OPINIA

Z wyników przeprowadzonych OGLĘDZIN – EKSPERTYZY URZĄDZEŃ GRZEWCZO KOMINOWYCH w Wałbrzych ul Poleska nr 2 dotyczy mieszk. nr 1 Pan/Pani **Stanisław Szymanek** sporządzona przez posiadającego uprawnienia mistrza kominiarskiego Pana Zdzisława Komorowskiego w celu:

ul. Poleska 2/1

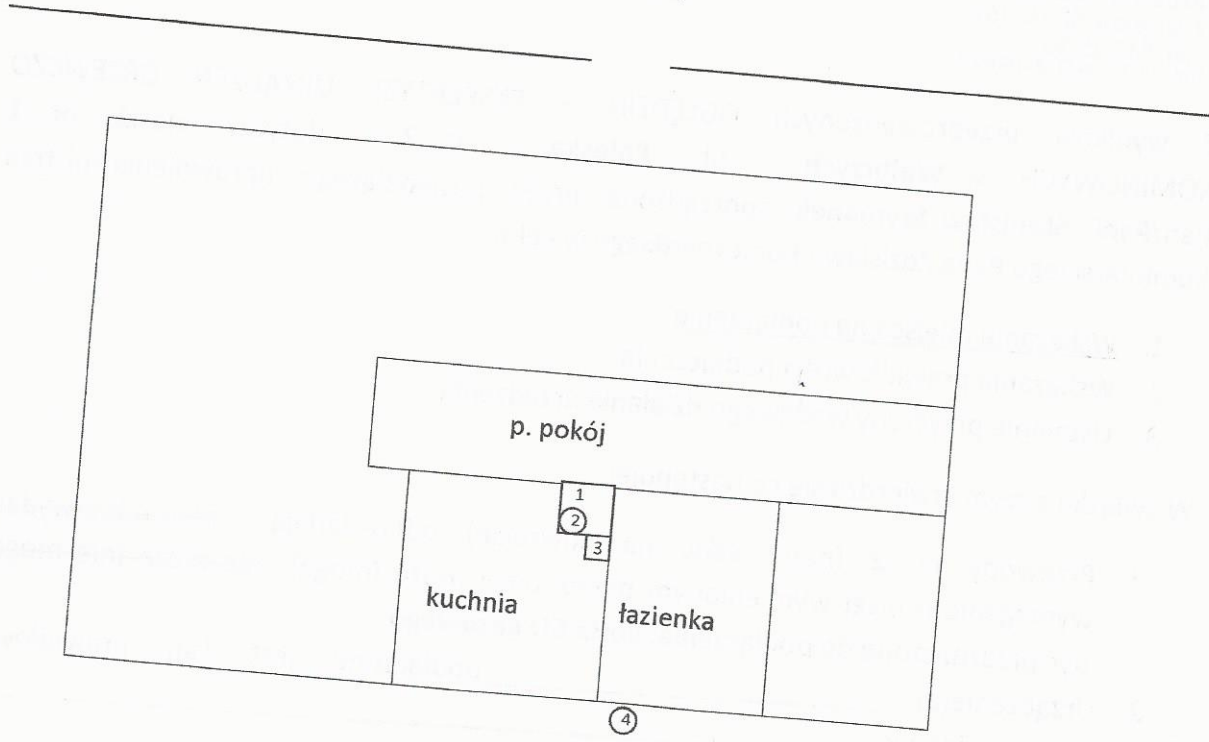
1. Przewody nr 2 (patrz szkic na odwrocie) odpowiadają ~~nie odpowiadają~~ wymaganiom niżej wymienionym przepisom i może (mogą) ~~nie może (nie mogą)~~ być przeznaczone do podłączenia: **kotła CO gazowego**
2. Urządzenie(a) _____ podłączone jest (są) prawidłowo
nie prawidłowo _____
3. Urządzenie(a) _____ działa(ją) wadliwie z przyczyny _____

Celem osiągnięcia prawidłowego funkcjonowania urządzeń należy : **Spaliny z kotła wyprowadzić rurą kwasoodporną w przewodzie kominowym ponad dach. Zamontować wentylację mechaniczną łazienki.**

- 1. Przewód nr 1 - 45 x 45
- 2. Przewód nr 2 - **spaliny z kotła wyprowadzić ponad dach**
- 3. Przewód nr 3 - 25 x 25 - istniejąca wentylacja kuchni
- 4. Przewód nr 4 - podłączyć wentylację mechaniczną łazienki

ul . Poleska 2/2

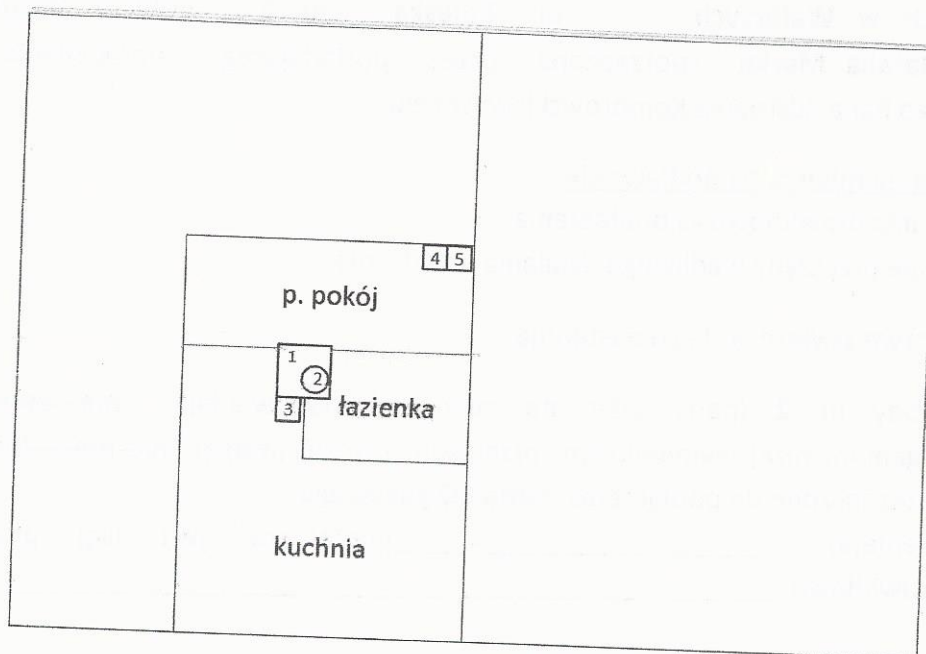
1. Przewody nr 2 (patrz szkic na odwrocie) odpowiadają ~~nie odpowiadają~~ wymaganiom niżej wymienionym przepisom i może (mogą) ~~nie może (nie mogą)~~ być przeznaczone do podłączenia: **kotła CO gazowego**
2. Urządzenie(a) _____ podłączone jest (są) prawidłowo
nie prawidłowo _____
3. Urządzenie(a) _____ działa(ją) wadliwie z przyczyny

Celem osiągnięcia prawidłowego funkcjonowania urządzeń należy : **Spaliny z kotła wyprowadzić rurą kwasoodporną w przewodzie kominowym ponad dach.**

1. Przewód nr 1 - 45 x 45
2. Przewód nr 2 - **spaliny z kotła wyprowadzić ponad dach**
3. Przewód nr 3 - 14 x 14 - wentylacja łazienki
4. Przewód nr 4 - 14 x 14 - wentylacja kuchni

ul . Poleska 2/3

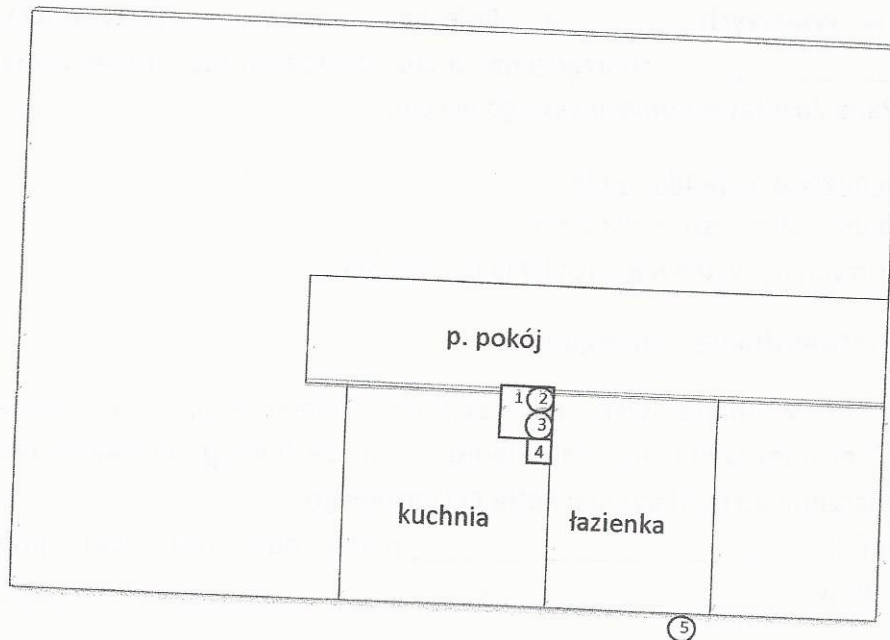
1. Przewody nr **2** (patrz szkic na odwrocie) odpowiadają ~~nie~~ odpowiadają wymaganiom niżej wymienionym przepisom i może (mogą) ~~nie może~~ (nie mogą) być przeznaczone do podłączenia: **kotła CO gazowego**
2. Urządzenie(a) _____ podłączone jest (są) prawidłowo ~~nie prawidłowo~~ _____
3. Urządzenie(a) _____ działa(ją) wadliwie z przyczyny _____

Celem osiągnięcia prawidłowego funkcjonowania urządzeń należy : **Spaliny z kotła wyprowadzić rurą kwasoodporną w przewodzie kominowym ponad dach.**

Zamontować wentylację kuchni w przewodzie kominowym i wyprowadzić ponad dach. Zamontować wentylację mechaniczną łazienki.

1. Przewód nr 1 - 45 x 45.
2. Przewód nr 2 = **spaliny z kotła wyprowadzić ponad dach**
3. Przewód nr 3 - $\varnothing 150$ - podłączyć wentylację kuchni
4. Przewód nr 5 - podłączyć wentylację mechaniczną łazienki

ul . Poleska 2/4

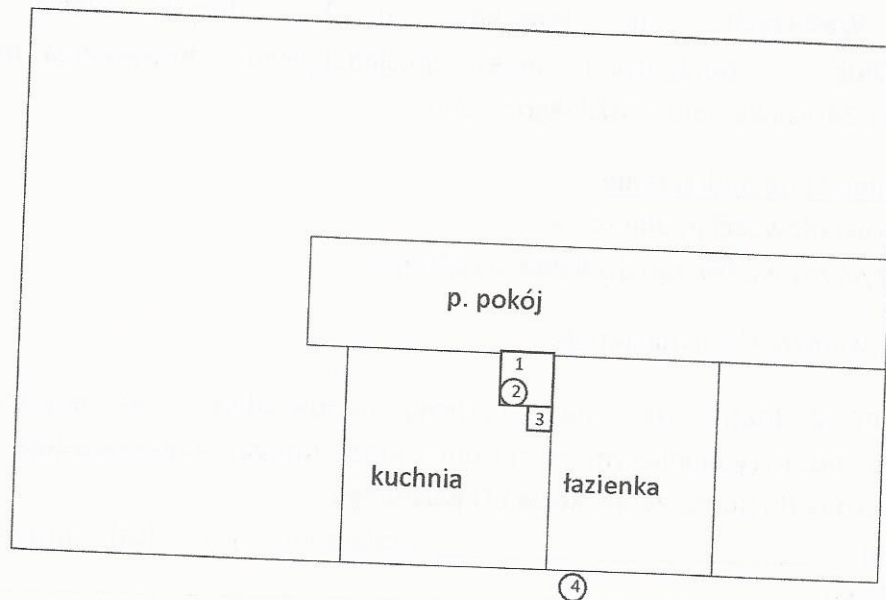
1. Przewody nr 2 (patrz szkic na odwrocie) odpowiadają ~~nie odpowiadają~~ wymaganiom niżej wymienionym przepisom i może (mogą) ~~nie może (nie mogą)~~ być przeznaczone do podłączenia: **kotła CO gazowego**
2. Urządzenie(a) _____ podłączone jest (są) prawidłowo
nie prawidłowo _____
3. Urządzenie(a) _____ działa(ją) wadliwie z przyczyny _____

Celem osiągnięcia prawidłowego funkcjonowania urządzeń należy : **Spaliny z kotła wyprowadzić rurą kwasoodporną w przewodzie kominowym ponad dach. W przewodzie kominowym nr 3 zmontować wentylację kuchni $\varnothing 150$ i wyprowadzić ponad dach. Zamontować wentylację mechaniczną łazienki.**

1. Przewód nr 1 - 45 x 45
2. Przewód nr 2 - **spaliny z kotła wyprowadzić ponad dach**
3. Przewód nr 3 - 25 x 25 - podłączyć wentylację kuchni
4. Przewód nr 4 - podłączyć wentylację mechaniczną łazienki

ul. Poleska 2/5

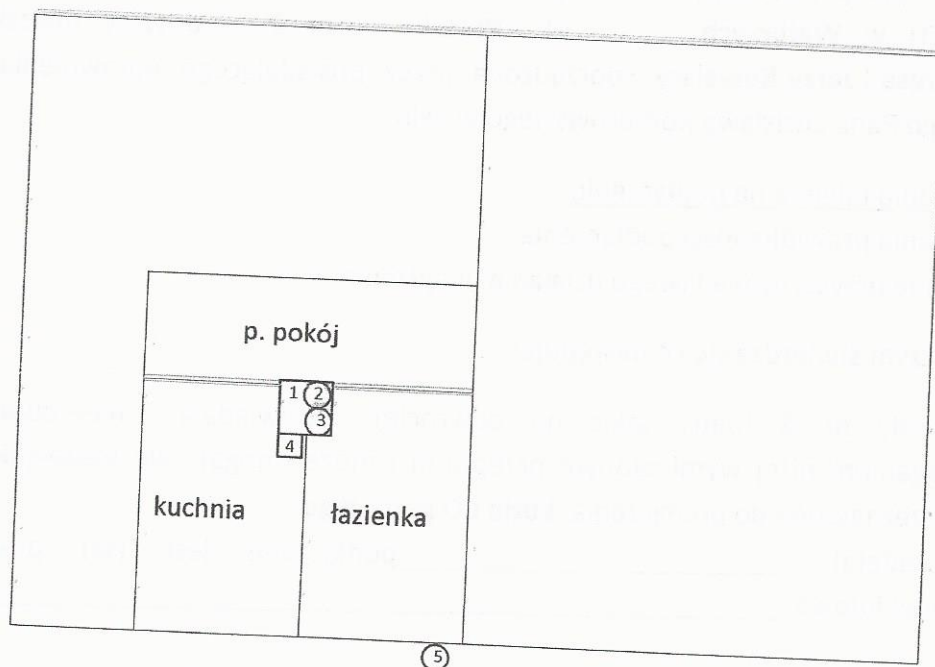
1. Przewody nr 2 (patrz szkic na odwrocie) odpowiadają ~~nie odpowiadają~~ wymaganiom niżej wymienionym przepisom i może (mogą) ~~nie może (nie mogą)~~ być przeznaczone do podłączenia: **kotła CO gazowego**
2. Urządzenie(a) _____ podłączone jest (są) prawidłowo ~~nie prawidłowo~~ _____
3. Urządzenie(a) _____ działa(ją) wadliwie z przyczyny _____

Celem osiągnięcia prawidłowego funkcjonowania urządzeń należy : **Spaliny z kotła wyprowadzić rurą kwasoodporną w przewodzie kominowym ponad dach.**

Zamontować wentylację kuchni Ø150 w przewodzie kominowym i wyprowadzić ponad dach. Zamontować wentylację mechaniczną łazienki.

1. Przewód nr 1 - 45 x 45
2. Przewód nr 2 - spaliny z kotła wyprowadzić ponad dach
3. Przewód nr 3 - $\varnothing 150$ - podłączyć wentylację kuchni
4. Przewód nr 5 - podłączyć wentylację mechaniczną łazienki

ul . Poleska 2/6

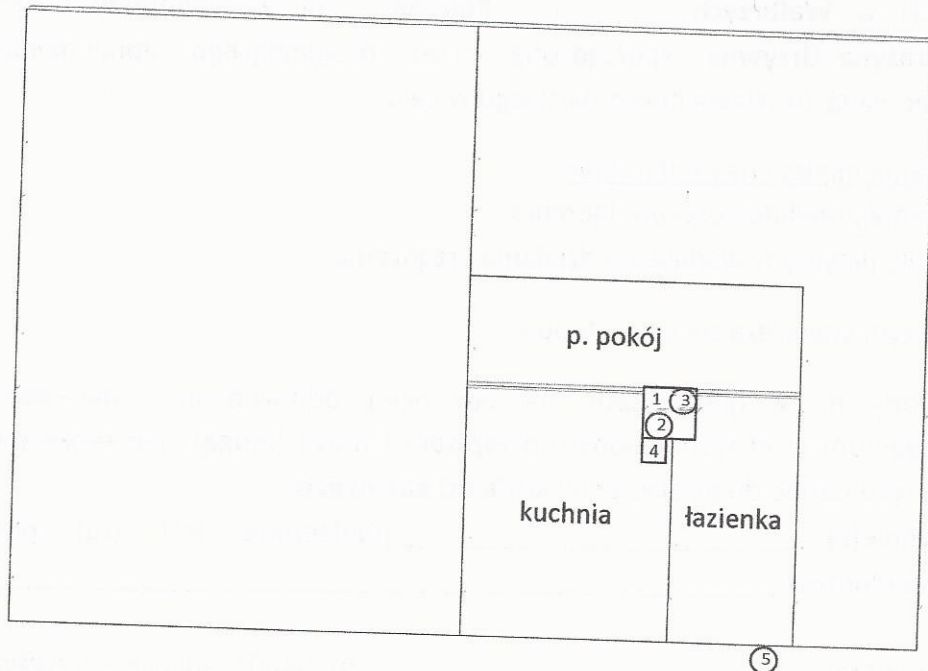
1. Przewody nr 2 (patrz szkic na odwrocie) odpowiadają ~~nie~~ odpowiadają wymaganiom niżej wymienionym przepisom i może (mogą) ~~nie może (nie mogą)~~ być przeznaczone do podłączenia: **kotła CO gazowego**
2. Urządzenie(a) _____ podłączone jest (są) prawidłowo
nie prawidłowo _____
3. Urządzenie(a) _____ działa(ją) wadliwie z przyczyny _____

Celem osiągnięcia prawidłowego funkcjonowania urządzeń należy : **Spaliny z kotła wyprowadzić rurą kwasoodporną w przewodzie kominowym ponad dach. Zamontować wentylację kuchni Ø150 w przewodzie kominowym i wyprowadzić ponad dach. Zamontować wentylację mechaniczną łazienki.**

1. Przewód nr 1 - 45 x 45
2. Przewód nr 2 - spaliny z kotła wyprowadzić ponad dach
3. Przewód nr 3 - $\varnothing 150$ - podłączyć wentylację kuchni
4. Przewód nr 5 - podłączyć wentylację mechaniczną łazienki

ul . Poleska 2/7

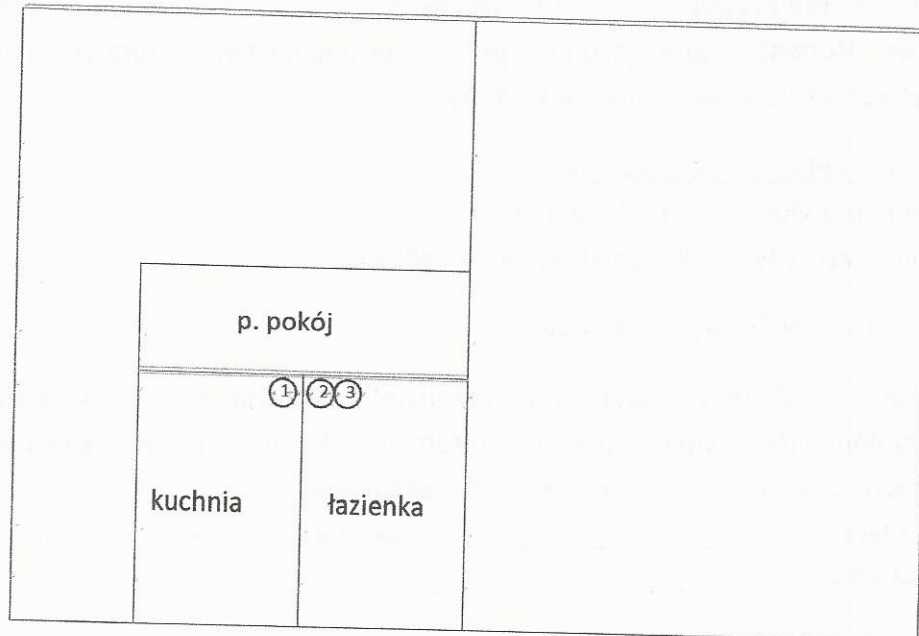
1. Przewody nr 2 (patrz szkic na odwrocie) odpowiadają ~~nie~~ odpowiadają wymaganiom niżej wymienionym przepisom i może (mogą) ~~nie może (nie mogą)~~ być przeznaczone do podłączenia: **kotła CO gazowego**
2. Urządzenie(a) _____ podłączone jest (są) prawidłowo
nie prawidłowo _____
3. Urządzenie(a) _____ działa(ją) wadliwie z przyczyny

Celem osiągnięcia prawidłowego funkcjonowania urządzeń należy : **Spaliny z kotła wyprowadzić kominem z rury kwasoodpornej ponad dach. Zamontować wentylację kuchni i łazienki, oizolować i wyprowadzić ponad dach.**

1. Przewód nr 1 - $\varnothing 150$ - podłączyć wentylację kuchni.
2. Przewód nr 2 = **spaliny z kotła wyprowadzić ponad dach**
3. Przewód nr 3 - $\varnothing 150$ - podłączyć wentylację łazienki

ul . Poleska 2/8

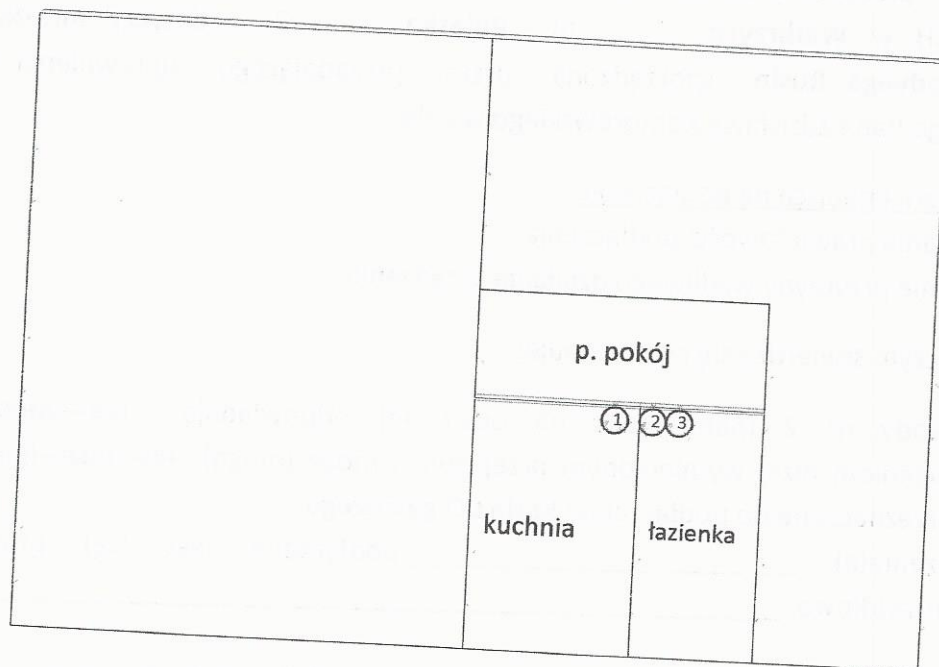
1. Przewody nr **2** (patrz szkic na odwrocie) odpowiadają ~~nie odpowiadają~~ wymaganiom niżej wymienionym przepisom i może (mogą) ~~nie może (nie mogą)~~ być przeznaczone do podłączenia: **kotła CO gazowego**
2. Urządzenie(a) _____ podłączone jest (są) prawidłowo ~~nie prawidłowo~~ _____
3. Urządzenie(a) _____ działa(ją) wadliwie z przyczyny _____

Celem osiągnięcia prawidłowego funkcjonowania urządzeń należy : **Spaliny z kotła wyprowadzić kominem z rury kwasoodpornej ponad dach. Zamontować wentylację kuchni i łazienki, oizolować i wyprowadzić ponad dach.**

1. Przewód nr 1 - $\varnothing 150$ - podłączyć wentylacje kuchni
2. Przewód nr 2 = **spaliny z kotła wyprowadzić ponad dach**
3. Przewód nr 3 - $\varnothing 150$ - podłączyć wentylacje łazienki

ul. Poleska 4/1

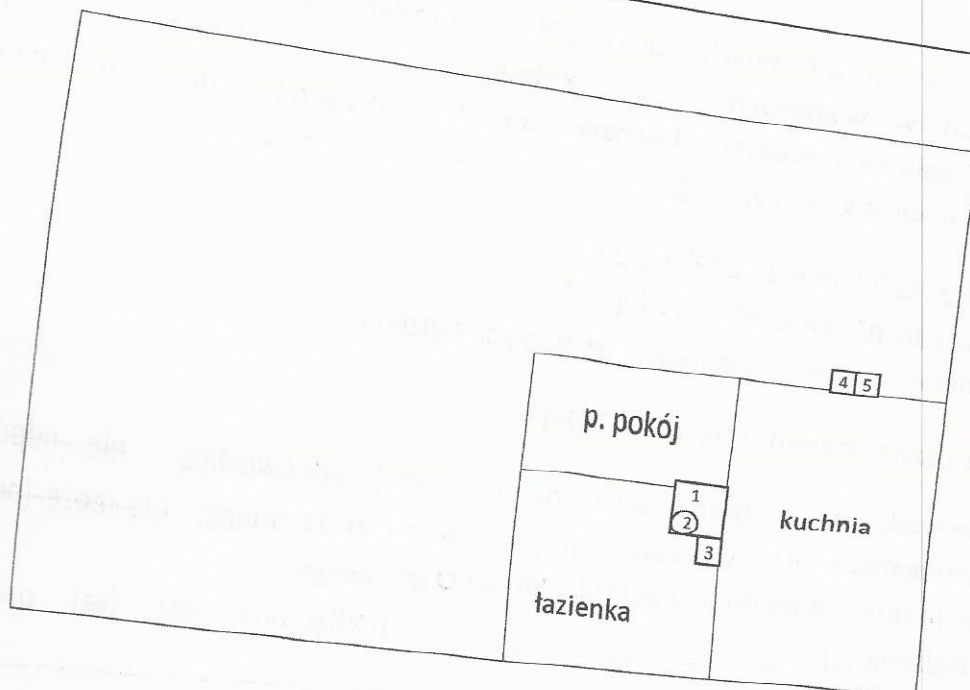
1. Przewody nr 2 (patrz szkic na odwrocie) odpowiadają ~~nie odpowiadają~~ wymaganiom niżej wymienionym przepisom i może (mogą) ~~nie może (nie mogą)~~ być przeznaczone do podłączenia: **kotła CO gazowego**
2. Urządzenie(a) _____ podłączone jest (są) prawidłowo
nie prawidłowo _____
3. Urządzenie(a) _____ działa(ją) wadliwie z przyczyny

Celem osiągnięcia prawidłowego funkcjonowania urządzeń należy : **Spaliny z kotła wyprowadzić rurą kwasoodporną w przewodzie kominowym ponad dach.**

1. Przewód nr 1 - 45 x 45
2. Przewód nr 2 - **spaliny z kotła wyprowadzić ponad dach**
3. Przewód nr 3 - 25 x 25 - istniejąca wentylacja łazienki
4. Przewód nr 5 - 17 x 17 - istniejąca wentylacja kuchni

ul. Poleska 4/2

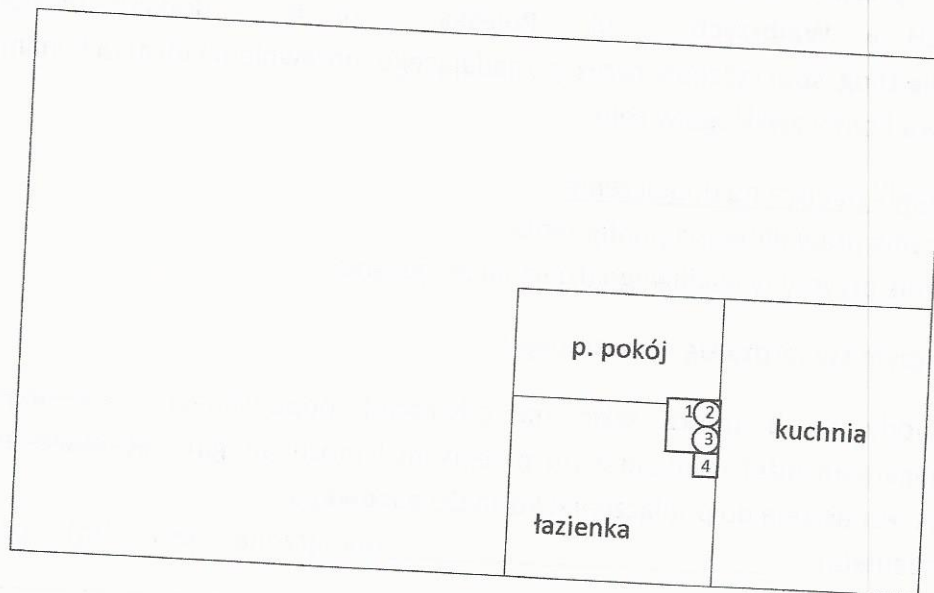
1. Przewody nr 2 (patrz szkic na odwrocie) odpowiadają ~~nie odpowiadają~~ wymaganiom niżej wymienionym przepisom i może (mogą) ~~nie może (nie mogą)~~ być przeznaczone do podłączenia: **kotła CO gazowego**
2. Urządzenie(a) _____ podłączone jest (są) prawidłowo
nie prawidłowo _____
3. Urządzenie(a) _____ działa(ją) wadliwie z przyczyny _____

Celem osiągnięcia prawidłowego funkcjonowania urządzeń należy : **Spaliny z kotła wyprowadzić rurą kwasoodporną w przewodzie kominowym ponad dach.**

Zamontować wentylację kuchni w przewodzie kominowym i wyprowadzić ponad dach. W przewodzie kominowym nr 4 zamontować wentylację łazienki $\varnothing 150$, i wyprowadzić ponad dach.

1. Przewód nr 1 - 45 x 45
2. Przewód nr 2 - **spaliny z kotła wyprowadzić ponad dach**
3. Przewód nr 3 - $\varnothing 150$ - podłączyć wentylację kuchni
4. Przewód nr 4 - 17 x 17 - podłączyć wentylację łazienki

ul . Poleska 4/3

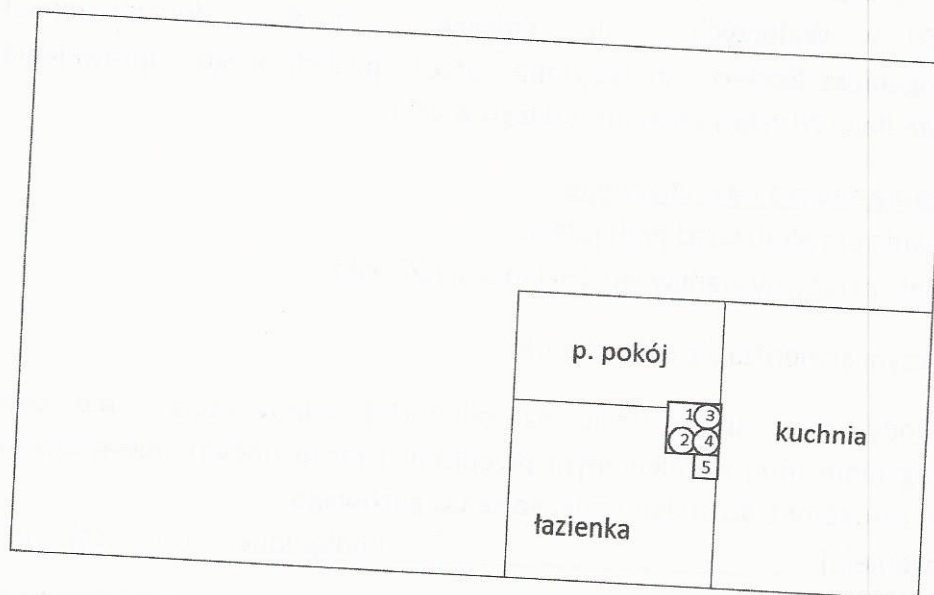
1. Przewody nr 2 (patrz szkic na odwrocie) odpowiadają ~~nie odpowiadają~~ wymaganiom niżej wymienionym przepisom i może (mogą) ~~nie może (nie mogą)~~ być przeznaczone do podłączenia: **kotła CO gazowego**
2. Urządzenie(a) _____ podłączone jest (są) prawidłowo
nie prawidłowo _____
3. Urządzenie(a) _____ działa(ją) wadliwie z przyczyny _____

Celem osiągnięcia prawidłowego funkcjonowania urządzeń należy : **Spaliny z kotła wyprowadzić rurą kwasoodporną w przewodzie kominowym ponad dach.**

Zamontować wentylację kuchni i łazienki w przewodzie kominowym i wyprowadzić ponad dach.

1. Przewód nr 1 - 45 x 45
2. Przewód nr 2 - **spaliny z kotła wyprowadzić ponad dach**
3. Przewód nr 3 - $\varnothing 150$ - podłączyć wentylację kuchni
4. Przewód nr 4 - $\varnothing 150$ - podłączyć wentylację łazienki

Szkic orientacyjny przewodów kominowych:
ul. Poleska 4/4

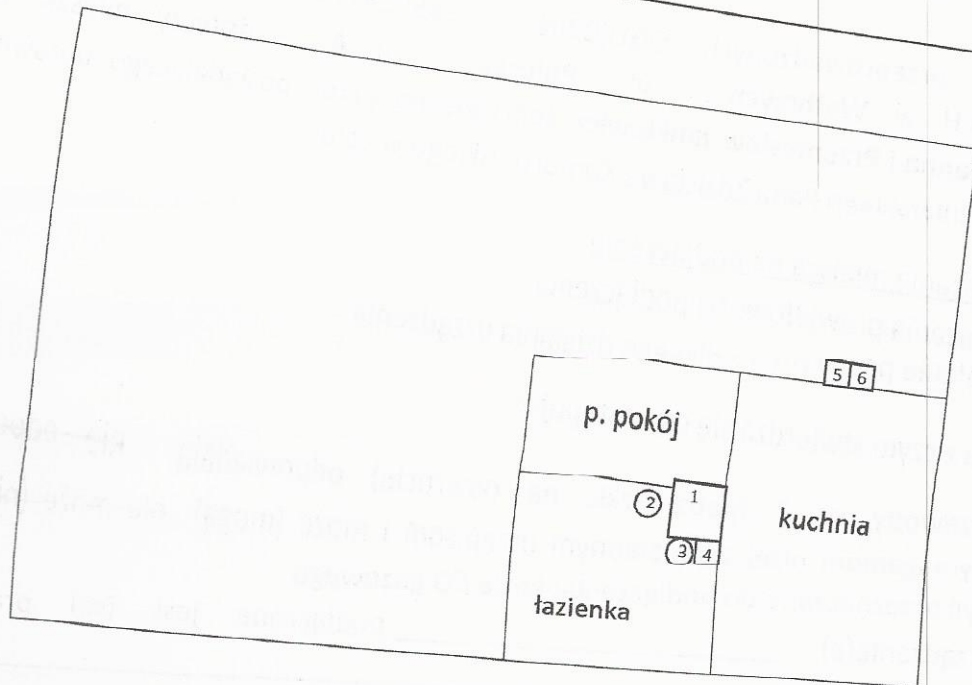
1. Przewody nr 2 (patrz szkic na odwrocie) odpowiadają ~~nie odpowiadają~~ wymaganiom niżej wymienionym przepisom i może (mogą) ~~nie może (nie mogą)~~ być przeznaczone do podłączenia: **kotła CO gazowego**
2. Urządzenie(a) _____ podłączone jest (są) prawidłowo
nie prawidłowo _____
3. Urządzenie(a) _____ działa(ją) wadliwie z przyczyny _____

Celem osiągnięcia prawidłowego funkcjonowania urządzeń należy : **Spaliny z kotła wyprowadzić kominem z rury kwasoodpornej ponad dach. Zamontować wentylację łazienki, oizolować i wyprowadzić ponad dach.**

1. Przewód nr 1 - 45 x 45
2. Przewód nr 2 - spaliny z kotła wyprowadzić ponad dach
3. Przewód nr 3 - $\varnothing 150$ - podłączyć wentylację łazienki ~~z kuchenką~~ *z kuchenką*
4. Przewód nr 5 - 17 x 17 - podłączyć wentylację łazienki
